目前51变频柜机室外机电控在市场上并存有源PFC和无源PFC两种方案，两种方案在接线方式上存在很大差异，二者之间不能通用。为保证售后维修能正常进行，特做此有源PFC方案和无源PFC方案售后区分的技术指引。

一、 本指引涉及机型如下：

有源PFC方案室外电控全景图

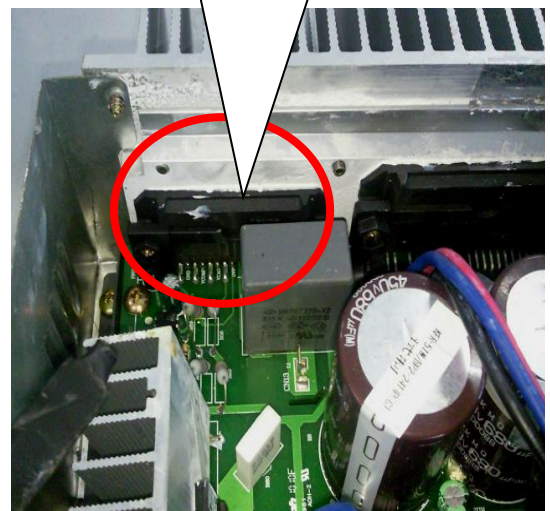
有源PFC模块局部图

无源PFC方案室外电控盒全景图

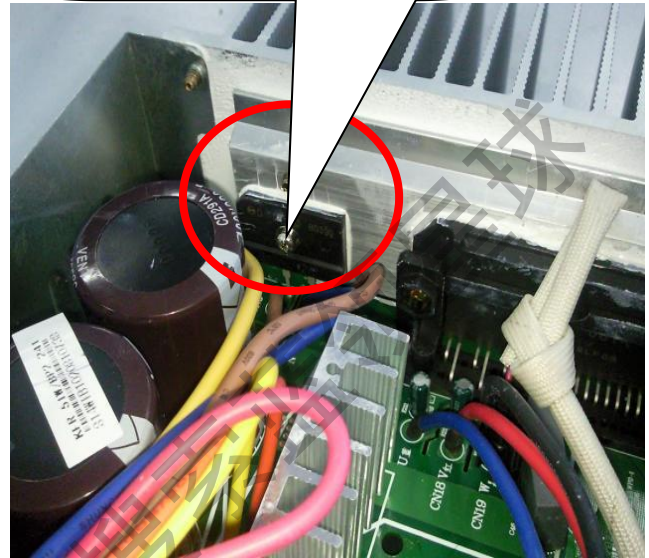
无源 PFC 此处为整流桥堆

无源PFC在对应位置为整流桥堆

1、有源PFC方案接线指引：

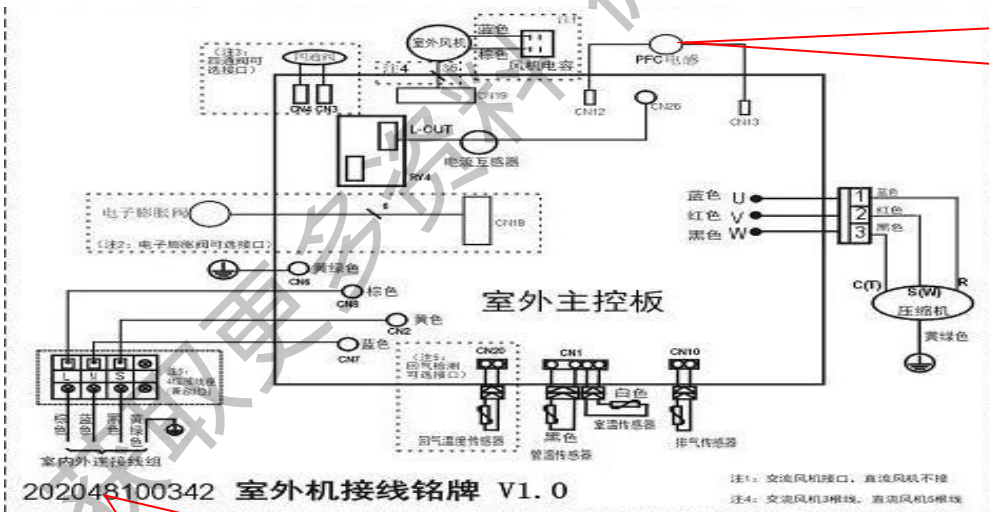
有源 PFC 方案有 PFC 电感。

有源 PFC 方案的接线铭牌编码为 202048100324

2、无源PFC方案接线指引：

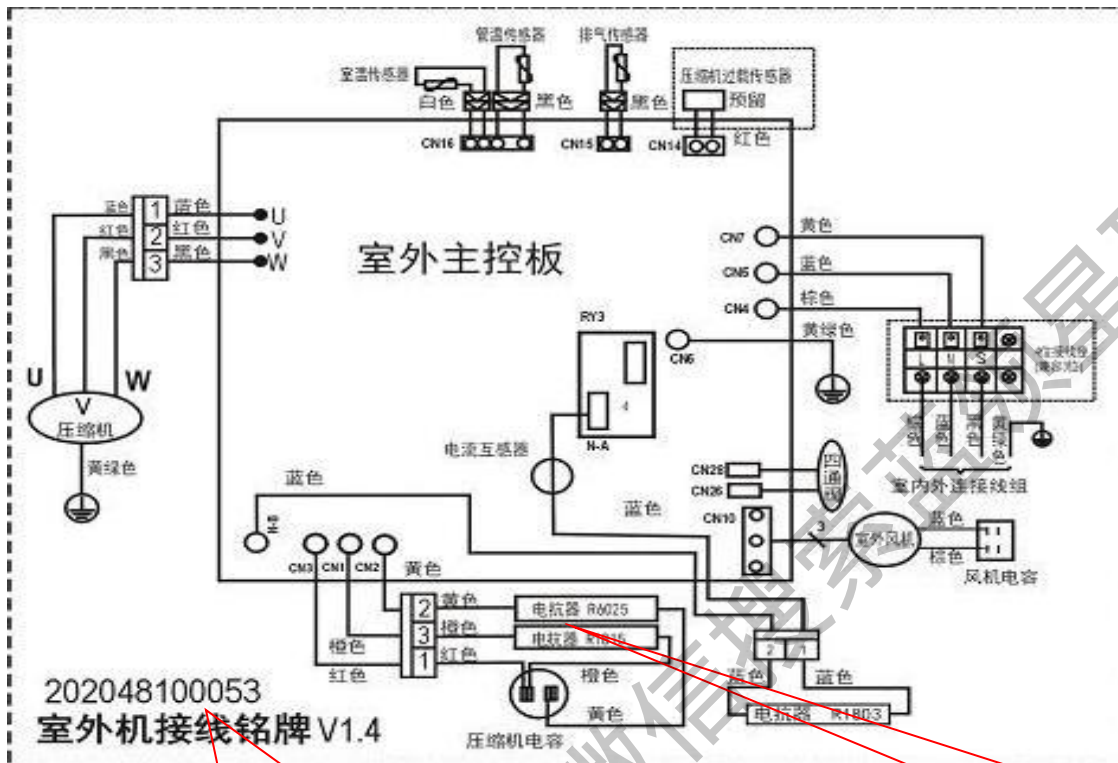
无源 PFC 方案的接线铭牌编码为：202048100053

无源 PFC 方案接线铭牌上有电抗器的接线方式。
